Asunto: remito informe novedades postventa del contrato de obra PN DIRAF 06-6-10178-22

Asunto: remisión informe de novedades posventas del contrato de obra.

ASUNTO: Informe novedades posventas del contrato de obra PN DIRAF No. 06-6-10178-22

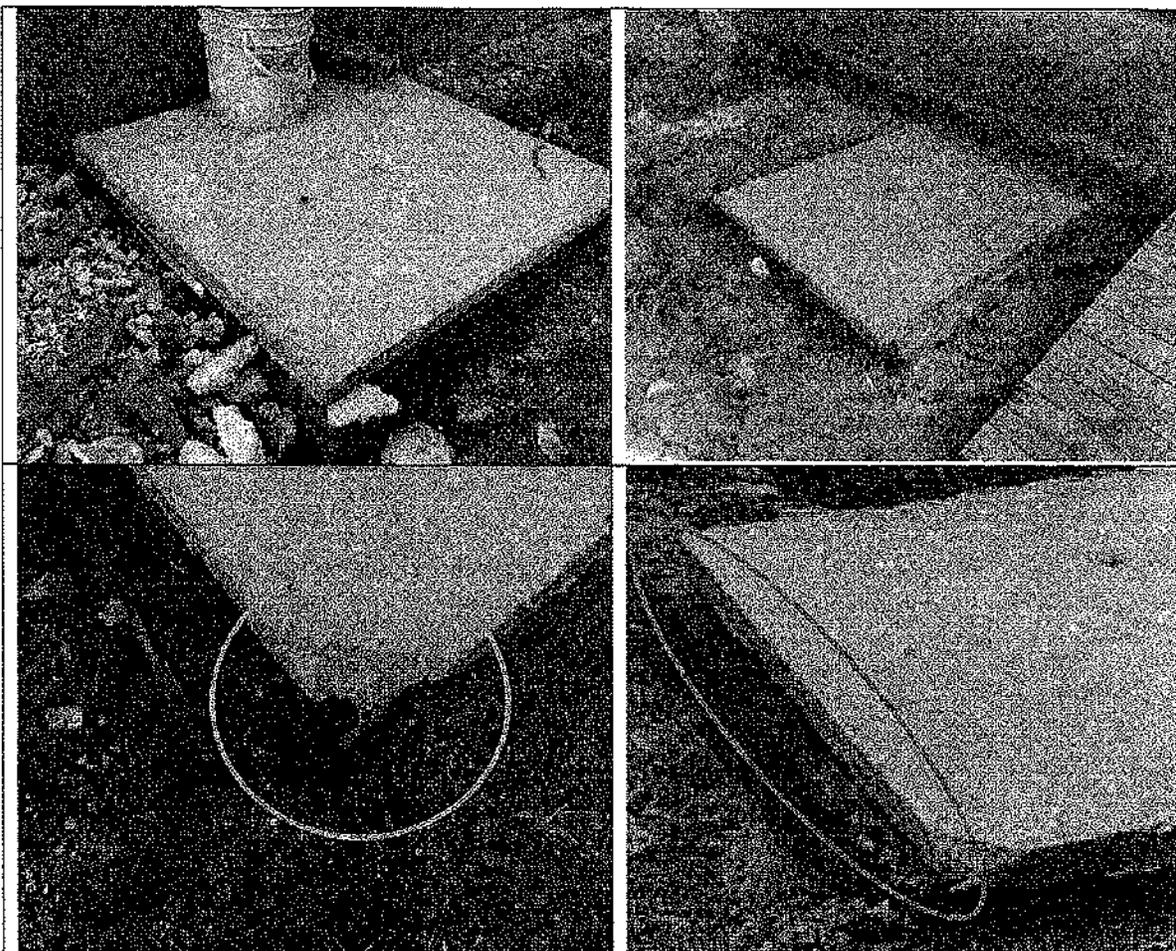
Las tapas instaladas no tienen las especificaciones técnicas y la calidad requerida, ya que no cuentan con refuerzo y con los marcos respectivos de acuerdo al diseño.

Encontramos tapas desportilladas, de tamaño irregular y sin las especificaciones técnicas

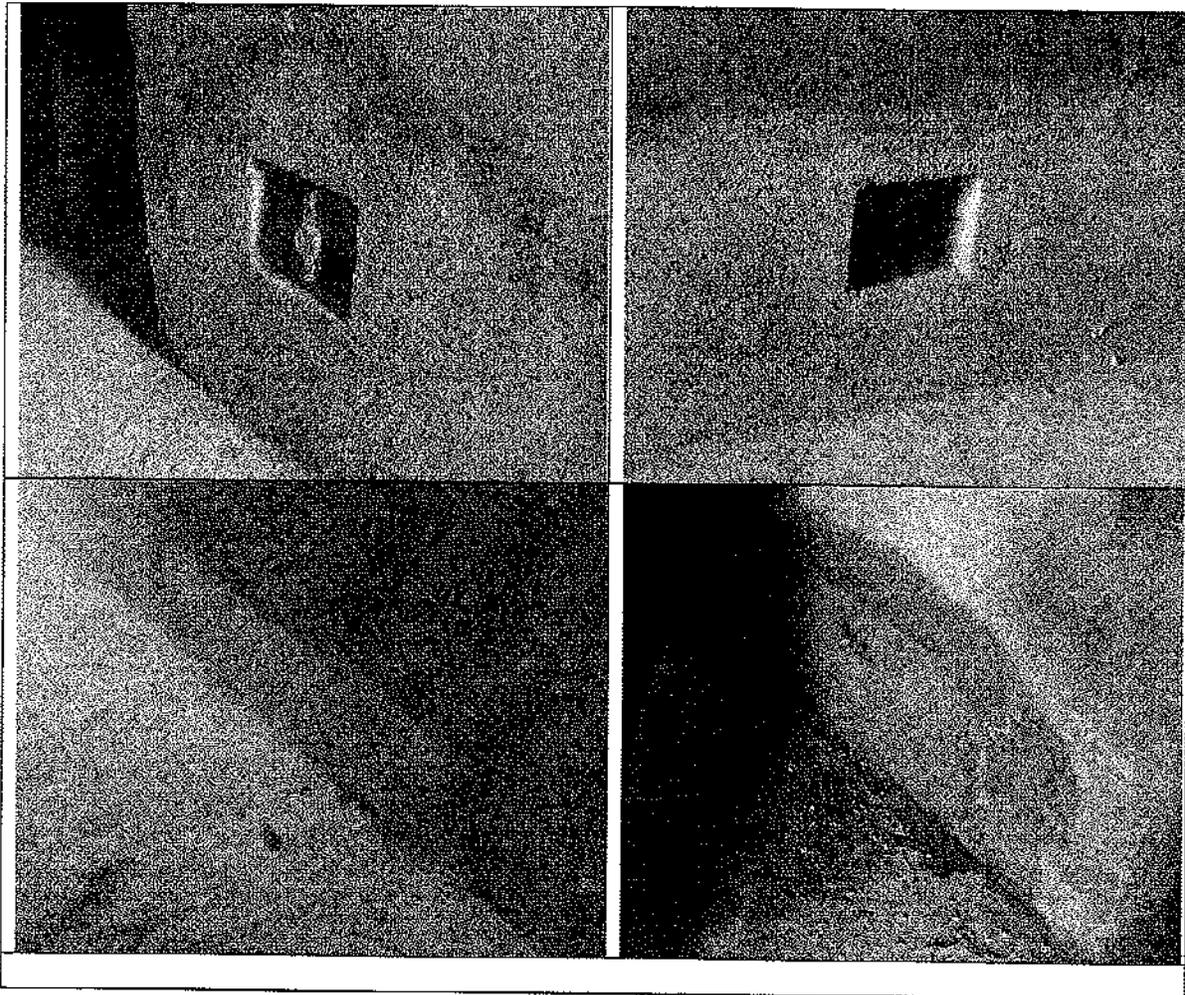
El consorcio contratista realizó la reubicación de los puntos mal ubicados y resano los muros afectados en el proceso, sin embargo, para el recibo a satisfacción se le solicitó hacer las pruebas de presión del caso a la tubería bajo la supervisión de la interventoría, pruebas que no realizó el consorcio PONAL LYM y por lo tanto no se pudo corroborar su correcto funcionamiento y por lo tanto no se da por recibida la instalación hidráulica.
